# 高速実験炉 フランスチェック 第1回派遣団 出張報告書

高 速 実 験 炉  
フランスチエック第1回派遣団  
出張報告書

フランス原子力公社との高速実験炉に関する協定にもとづき、昭和43年10月7日から10月18日まで、CEAおよびSaclay原子力研究所に滞在し、主として第2次概念設計書の説明を行ない、フランスチエックの口火を切った。

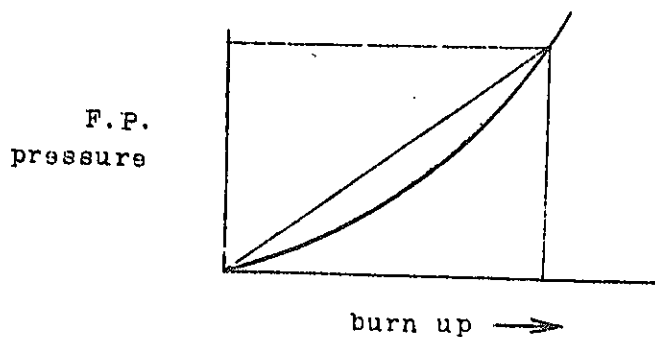
F : thermal stress の計算式には下記を使うことをすすめる。

$$\sigma_t + \sigma_p \leq \sigma_y$$

理由は、はつきりいえないがこの data を使っている。

N : 日本でも最初はその式を使っていた。しかし後に loose にした。

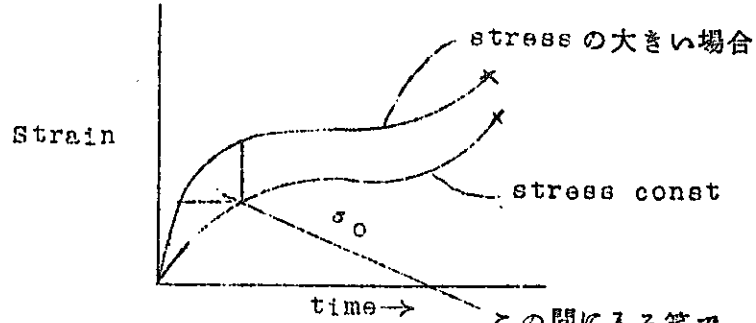
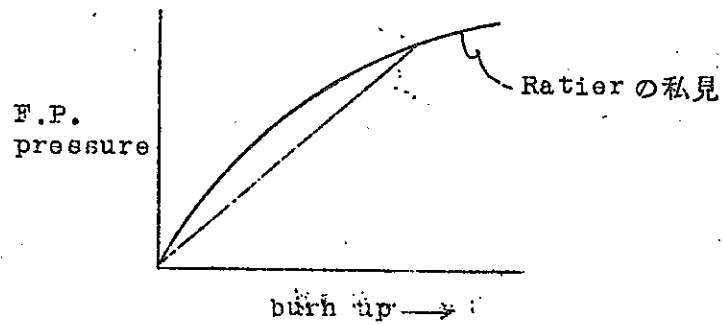
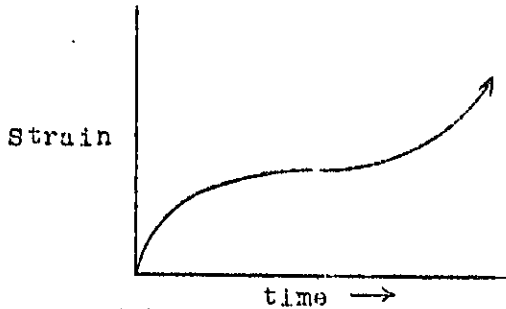
F : p.246 の 1% の creep は余りにも Optimistic すぎる。これをどのように計  
算に入れたか？

F : フランスでは 0.5% の creep を使っている。

Creep rate     $v = C \sigma^n$     n : creep 試験からうる

v は In-pile ( neutron field ) では out-pile の約 3 倍あると  
する—これは実験結果ではなく安全性に対する値とする。

F : Out-pile experiment では general law.

0.5% を採用した理由は事故に対する保護のためである。

N : ピン内の圧力上昇について説明

N : 何故 0.5% の creep rate を使うか

b. FBDO-E10125 回転プラグについて

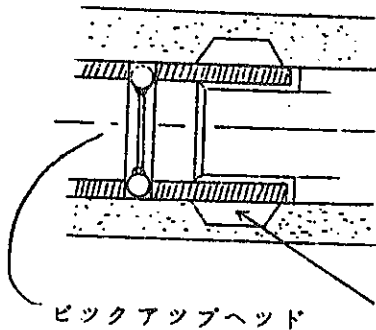
F: 回転するとき plug はどれ位上げるか?

F: liq metal seal の冷却用ガス管は不要と思う。

F: Shield plug の guide tube の溶接はどうか?

下の部分の温度は 550 °C 位だろうと思うが、Radial expansion が重要となる。

F: 冷却管の溶接のやり方はどうなっているか、問題である。

different expansion の問題をよく考えること。

N: 1 cm 位と思う。

N: 回転プラグの駆動トルクは如何に見積るべきか。

特にプラグと容器壁との間に Na 蒸気が凝縮した場合を考慮しての回転抗力の推定は如何になるか?

F: 少し over power にして drive している。friction coupling を使っている。もし稍少の Na Oxide block の場合は Na を加熱して改善する。大きな block の場合は不可能である。
